KJ COMTECH
KJ COMTECH CO.,LTD.
RF & MICROWAVE TECHNOLOGY
Tel : 82-32-347-8015
Fax : 82-32-347-8017

도명 SMA-LJ-H4-R VER.2

도번 CN01711-7/1

가공 / ST										
ST(기존)										
ST(개선)

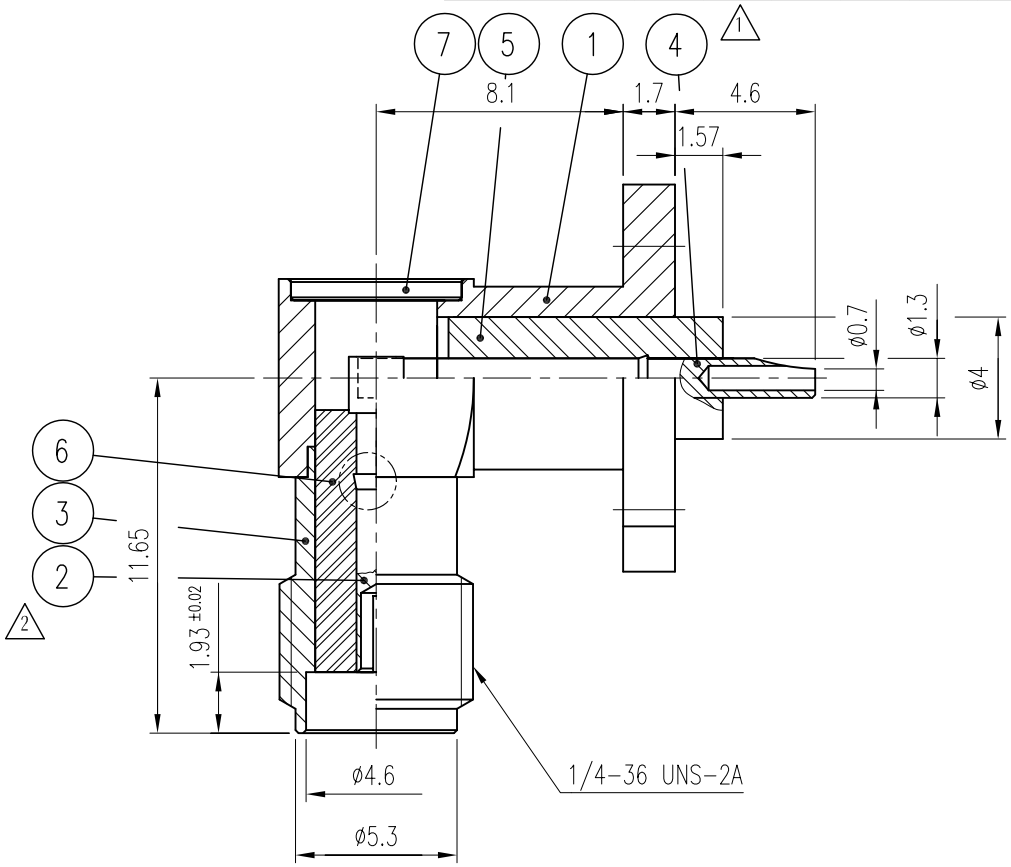
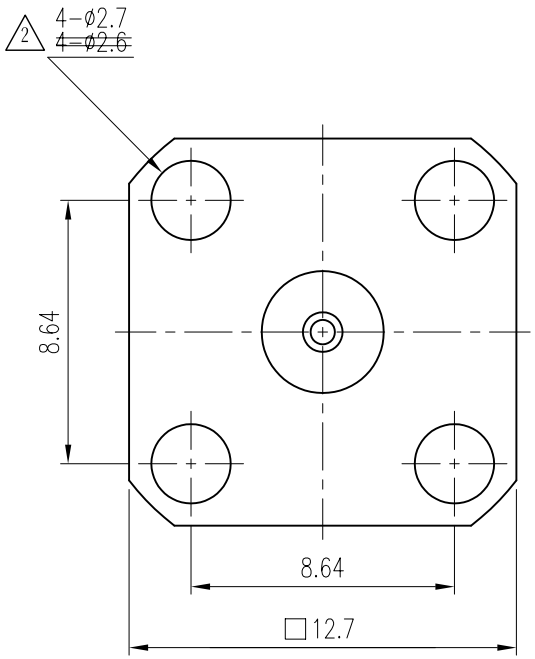
부호	내 용	수정자	승인자	년 월 일
1	생산성 향상(설변No. 2005-168) (뽑공정시 PIN 밀림현상 개선으로 인한 낚시바늘 추가)	김인철	최충락	2005. 7. 20.
2	신뢰성 향상 (설변No.연구2006-149) (PIN 밀림 방지 낚시바늘 삽입 BODY HOLE 치수변경)	김인철	윤상진	2006. 7. 27.
